Товарищество с ограниченной ответственностью «Фирма «Казинтерсервис»

Исх.№ 311/41
Дата: 20.04.2018г.

Департамент внутреннего государственного аудита по г. Шымкент

27 февраля 2018 года Государственным учреждением «Управление здравоохранения Южно-Казахстанской области», БИН 990440001521, юридический адрес: Казахстан, г. Шымкент, ул. Желтоксан, д. 20А, оф, на веб-портале государственных закупок было размещено объявление об осуществлении государственных закупок способом аукцион №2330374-2 на общую сумму 42 410 715.10 тенге без учета НДС, «Закуп моноблок в комплекте для медицинских организаций области на 2018 год» способом аукциона.

Рисунок 1

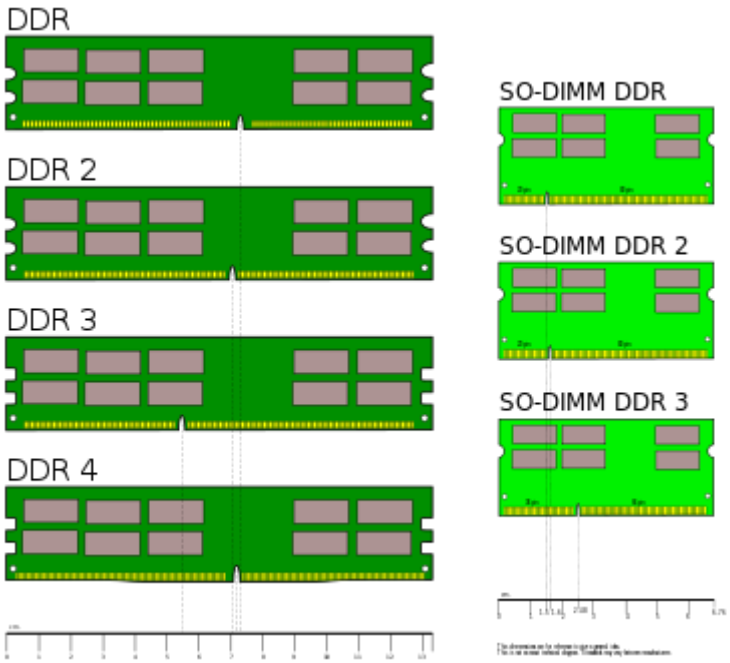
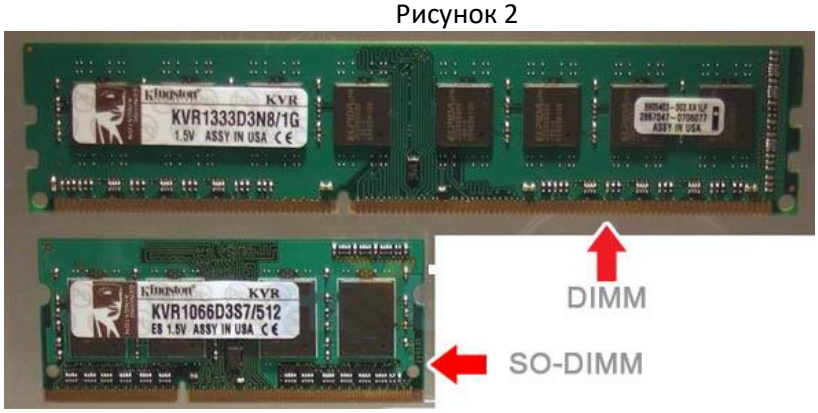
Предлагаемая потенциальным поставщиком оперативная память предназначена для ноутбуков и не может быть установлена в материнские платы для компьютеров (системных блоков) и моноблоков. В пункте 3 технической спецификации, потенциальными поставщиком указан НАБОР МИКРОСХЕМ: Intel® H270, который не поддерживает модули памяти SODIMM, а только DIMM.
Подтверждение по ссылке на официальный сайт производителя Intel - https://ark.intel.com/ru/products/98090/Intel-H270-Chipset

На рисунках 1 и 2 представленных ниже можно увидеть разницу между планками DIMM и SO-DIMM. Оперативная память DIMM DDR4 SDRAM для компьютеров и

моноблоков должна иметь разъём 288 пин, тогда как SODIMM DDR4 SDRAM имеет разъём всего 260 пин.
